Fjernvarm Fyn Fynsværket
Havnegade 120
5000 Odense C

Virksomheder
J.nr. MST-1272-01581
Ref. hahli/vba
Den 26. juli 2016

Påbud om ændring af vilkår til overfladevand fra støjvold

BILAG 2: Udvikling i analyseresultater fra de 8 målebrønde

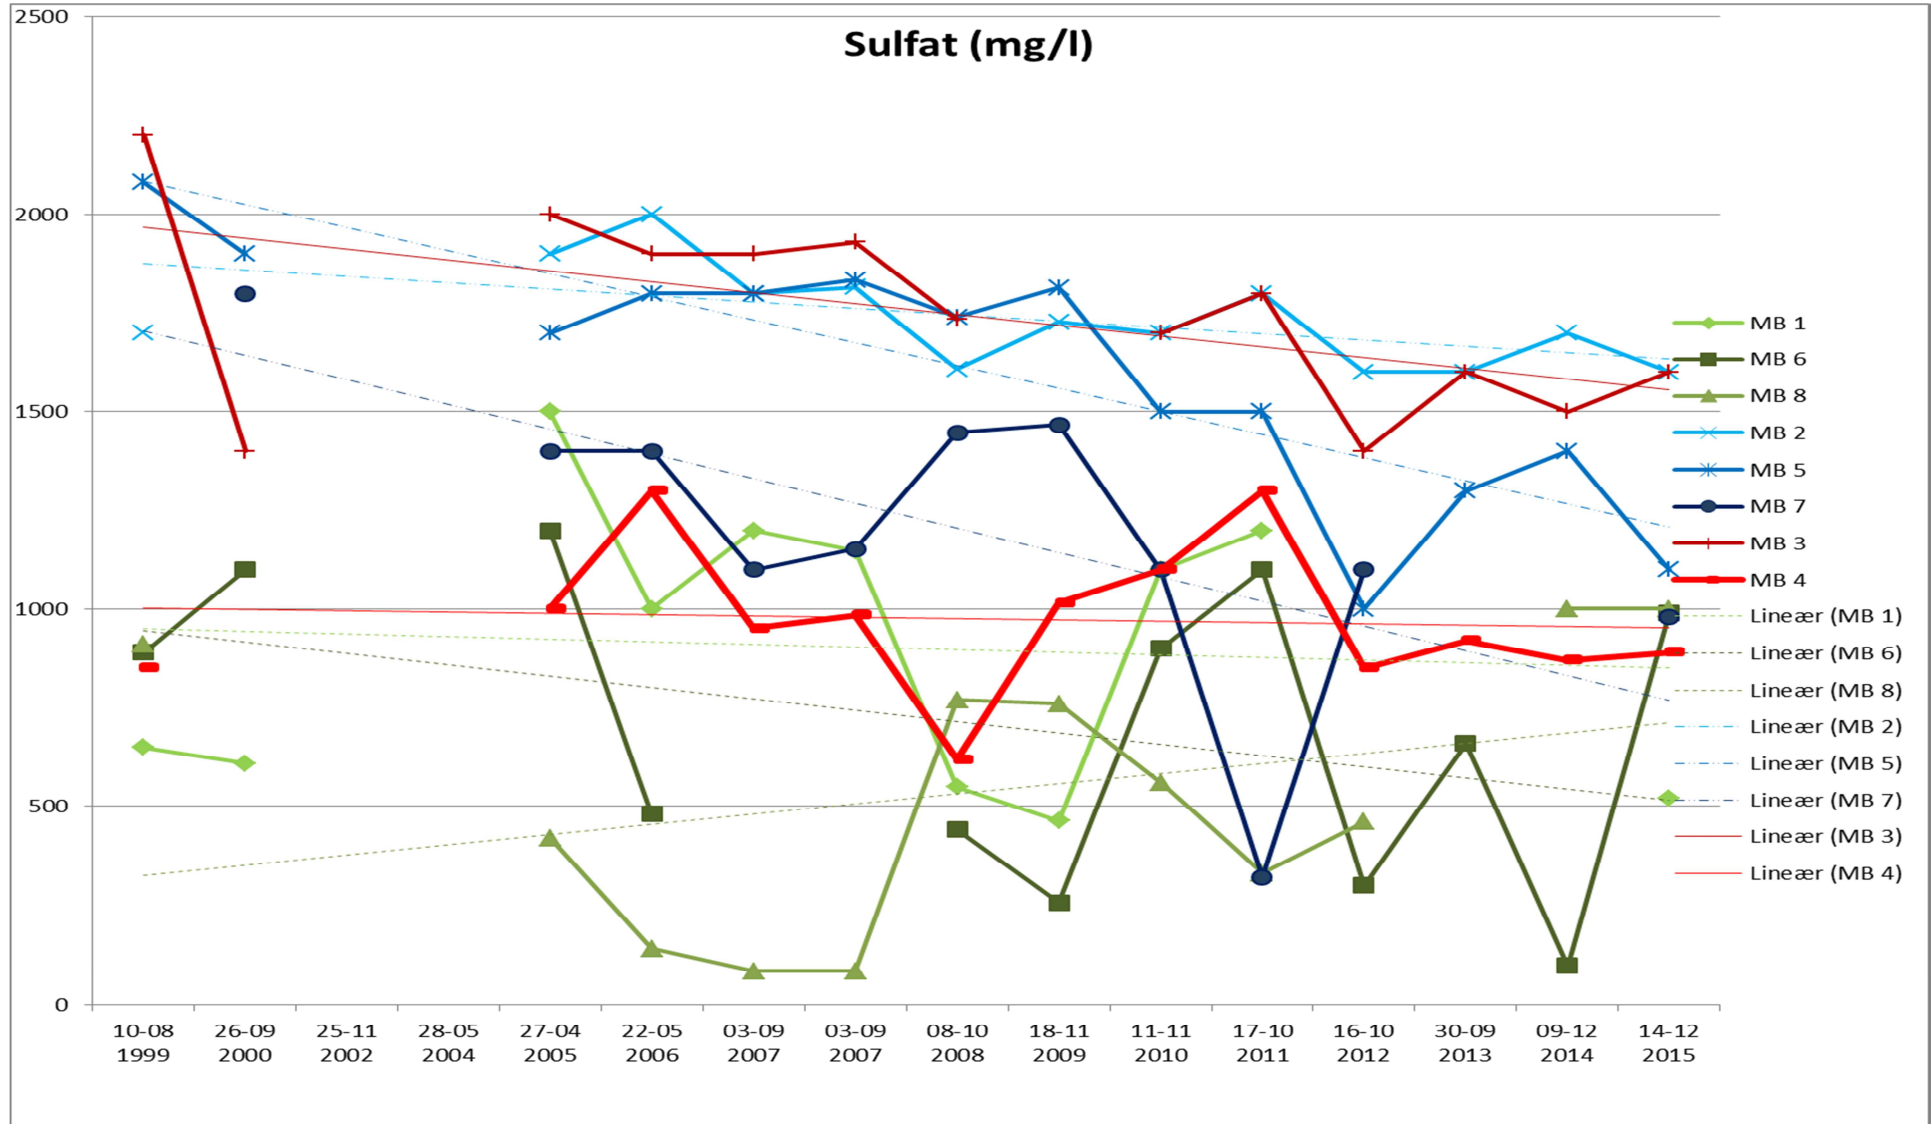
I figur 1 vises udviklingen i sulfatindhold fra 1999 frem til 2015. Figuren kan ses i større format i bilag 2.

Figur 1: Stiplede linjer er tendenskurver for hver af de 8 målebrønde.

Det ses, at målebrønd 3 med topmembran ligger højt, men samtidig ligger også værdierne fra det indvendige dræn højt. Det ses også, at selv om vand fra udvendige dræn for overfladevand er mindst belastet med sulfat, er der fundet værdier på niveau med perkolat fra målebrønd 4. Det kan derfor konkluderes, at vandet fra alle 8 målebrønde er regnvandsbetinget udledninger, som i en eller anden udstrækning må betragtes som belastet overfladevand.
